# **HENVENDELSER MODTAGET I HØRINGSPERIODEN**

## **FORSLAG TIL LOKALPLAN VED AMAGERBANEN NORD**

Offentlig høringsperiode fra den 15. november 2021 til den 10. januar 2022

### **Tegning 7c**

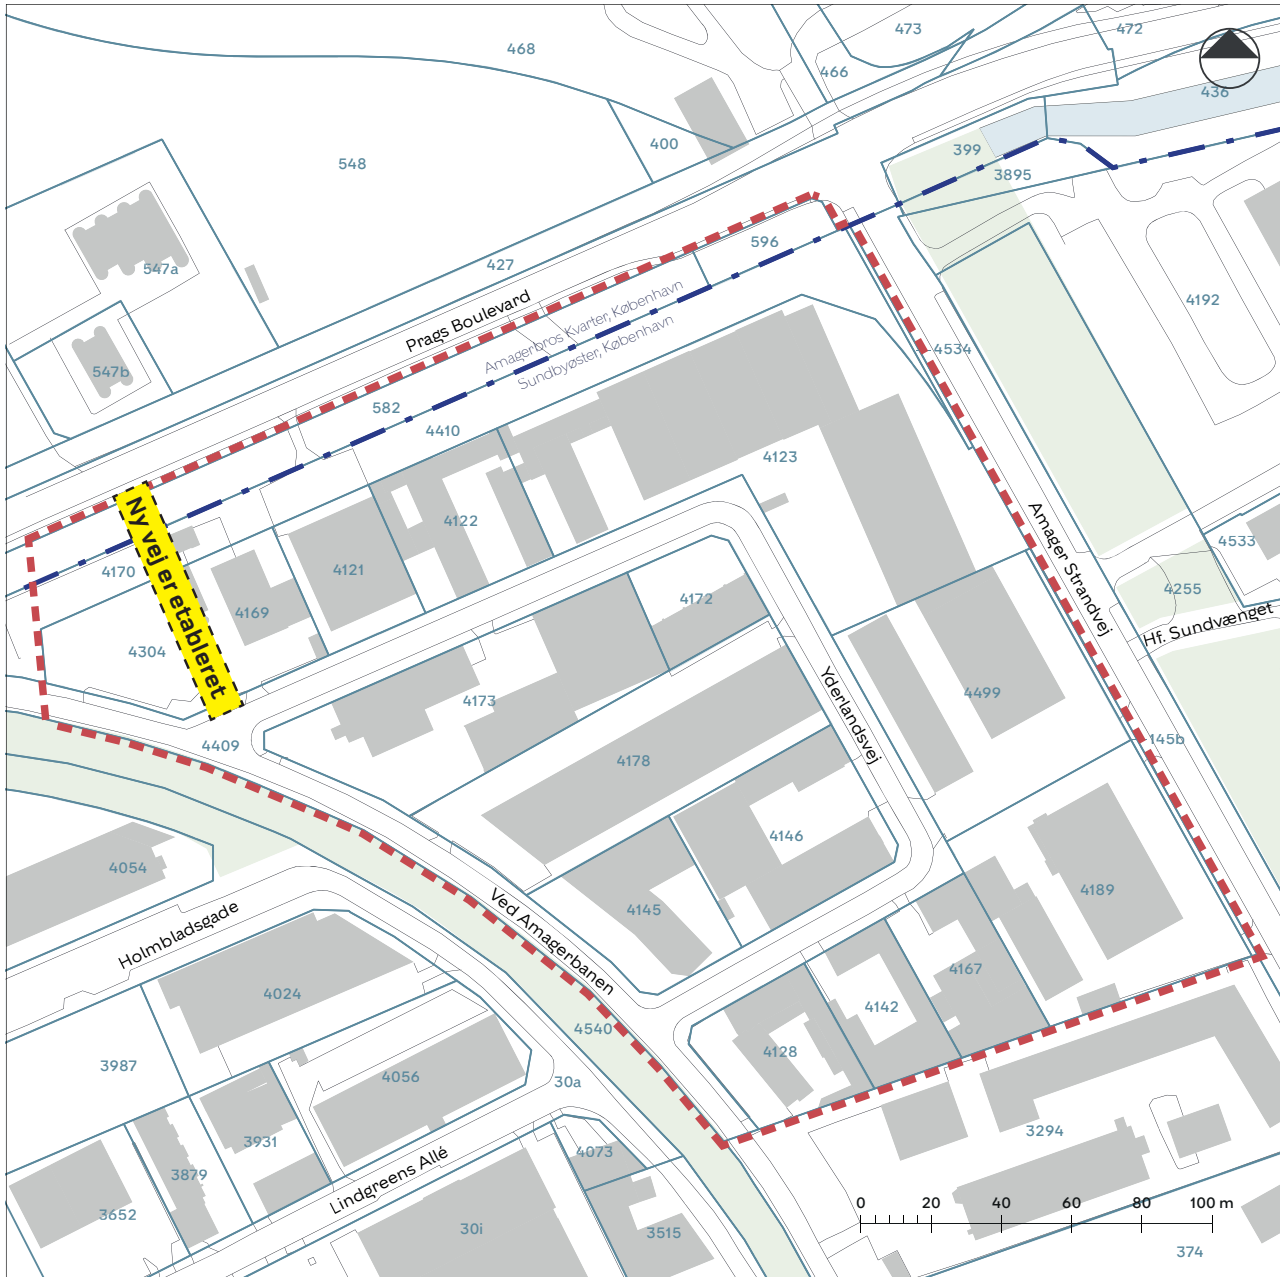
Beplantning: På tegning 7c er gård med almen bebyggelse og børneinst. benævnt med et 3 tal (træ over 15m). Dette ønskes ændret da der i denne gård planlægges med fuld p. kælder hvor et træ med højde over 15m vil være meget vanskeligt at løse. Her også taget den almene anlægsøkonomi i betragtning. Felt for plantning af træer ønskes udvidet til det markerede felt på bilag 7c.

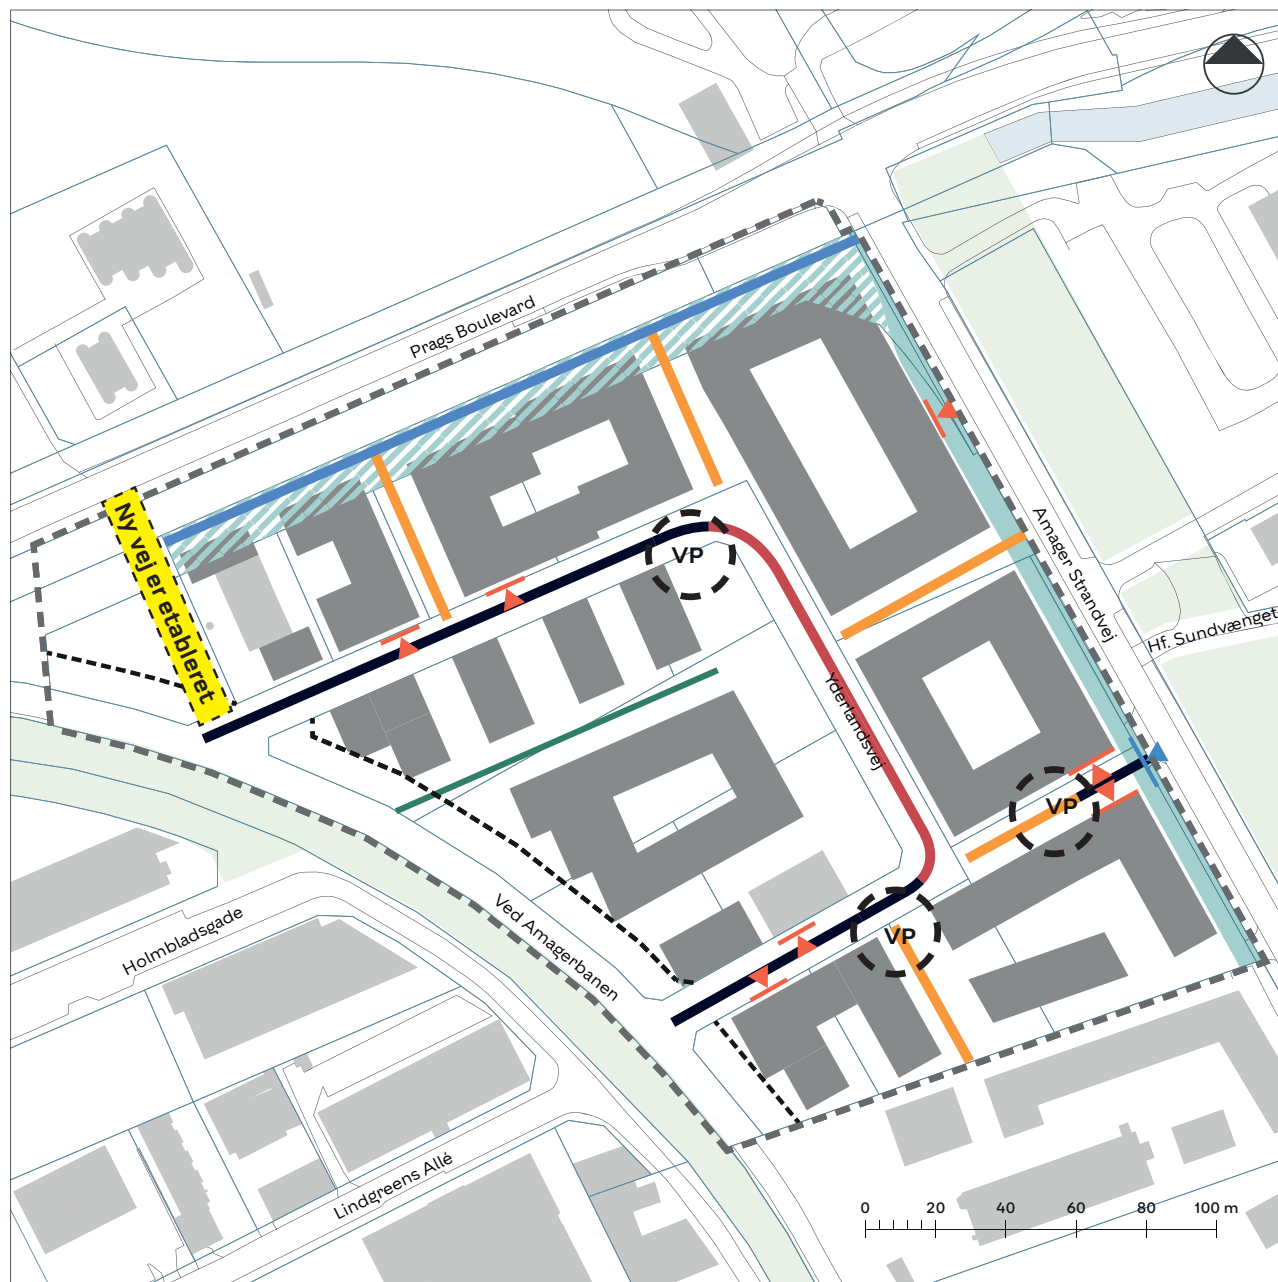
Efter ønske fra det almene boligselskab ønskes husdybde til 14 m på alle etager for ensidigt belyste ungdomsboliger, dette generelt for hele LP området.

”Serviceerhverv” ønskes ændret til ”Bolig eller serviceerhverv” i markerede felter

## Tegning 5a · Bebyggelsens omfang og placering

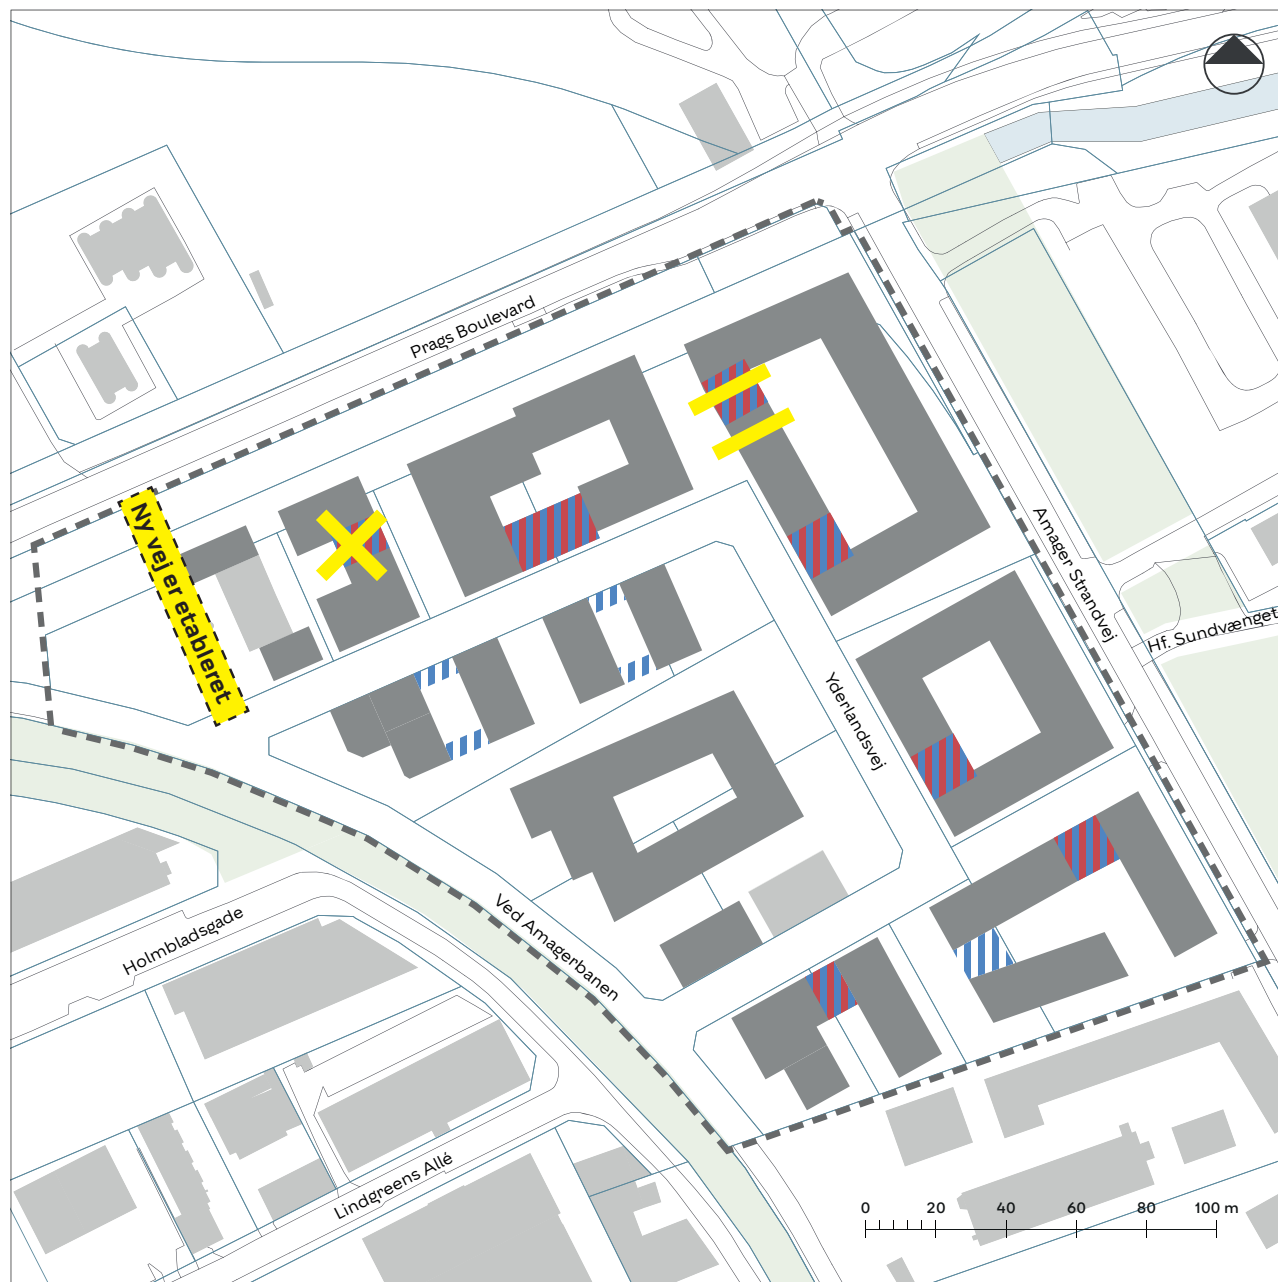
Bebyggelsens omfang og placering: Der ønskes tilføjet et trekantet byggefelt vest for det L-formede byggefelt på hjørnet af Yderlandsvej 2 og Ved Amagerbanen. Ønsket byggehøjde 2-3 etager. Det vil give mulighed for variation i byggeriet her hvor der er planer om at etablere en cafe med tagterrace med aftensol.

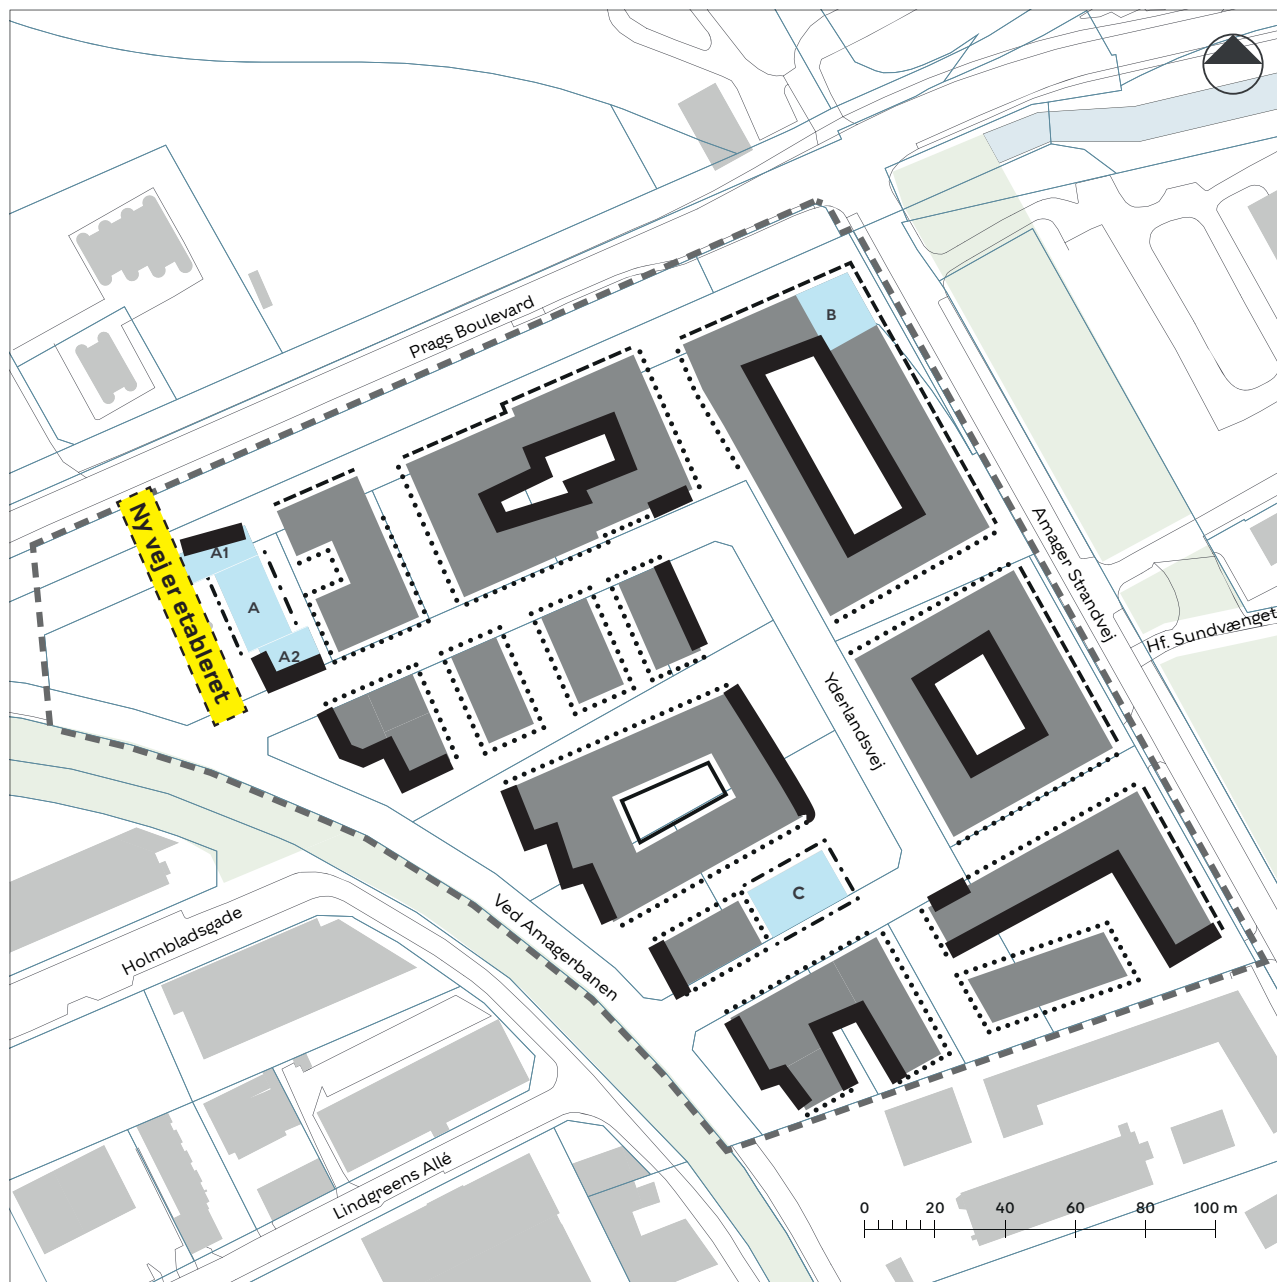
Streg ønskes flyttet

Streg ønskes forkortet

## Tegning 7c • Beplantning

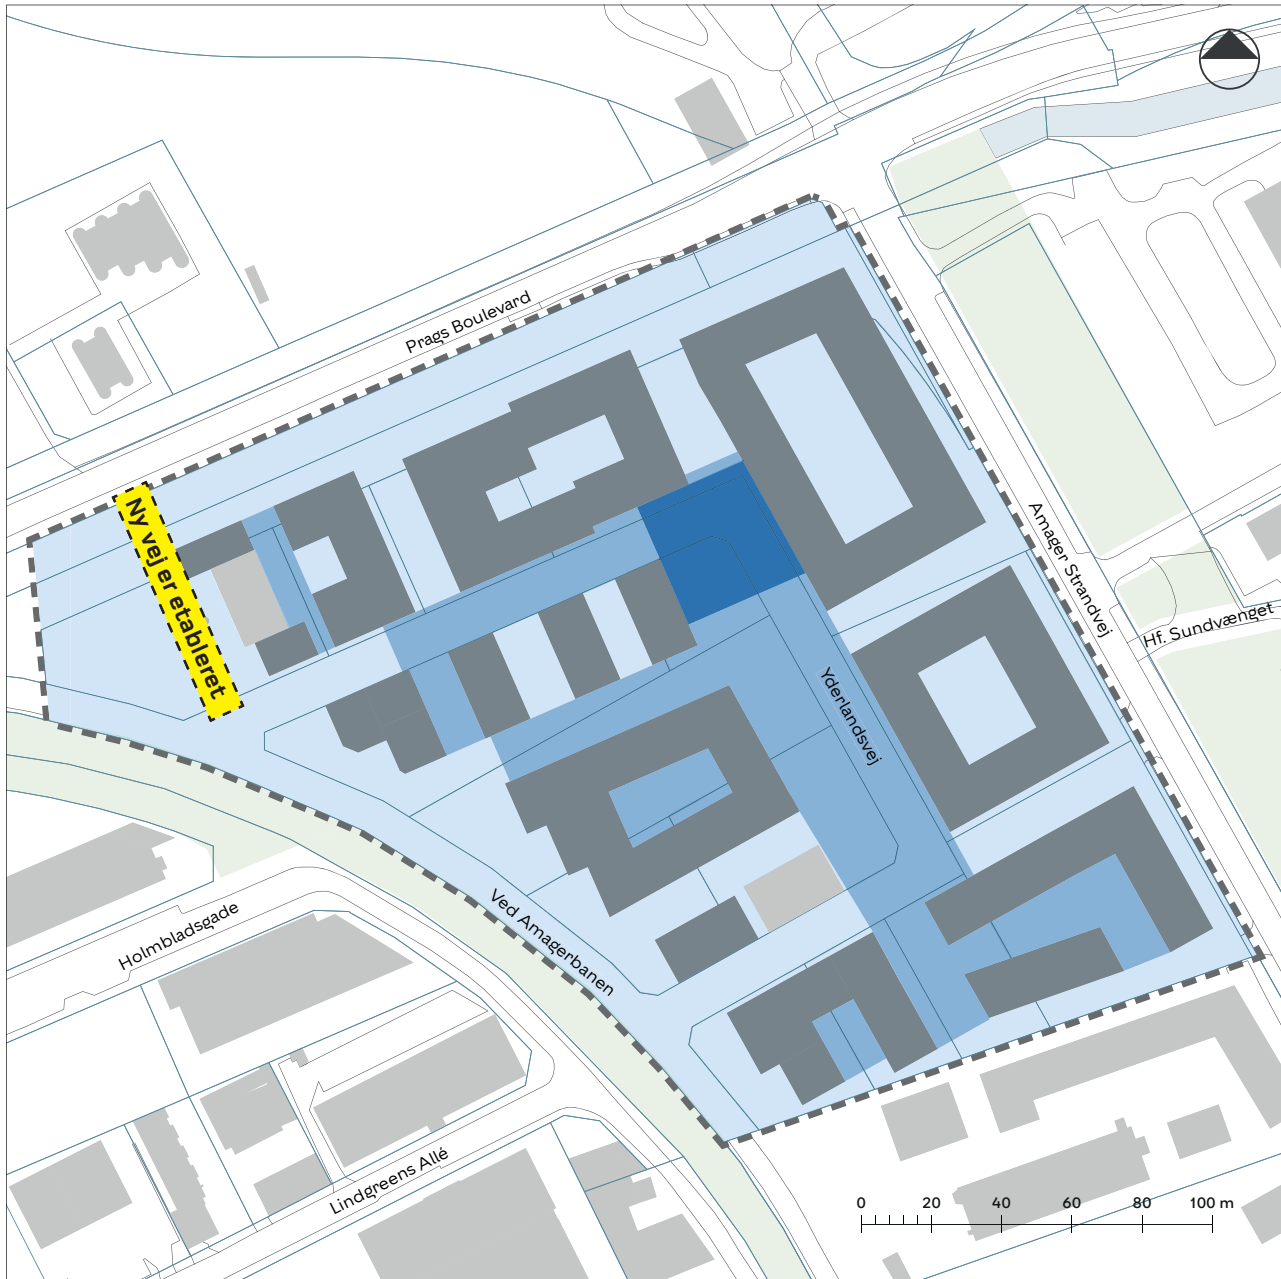
Beplantning: På tegning 7c er gård med almen bebyggelse og børneinst. benævnt med et 3 tal (træ over 15m). Dette ønskes ændret da der i denne gård planlægges med fuld p. kælder hvor et træ med højde over 15m vil være meget vanskeligt at løse. Her også taget den almene anlægsøkonomi i betragtning.

Felt for plantning af træer ønskes udvidet til det markerede felt
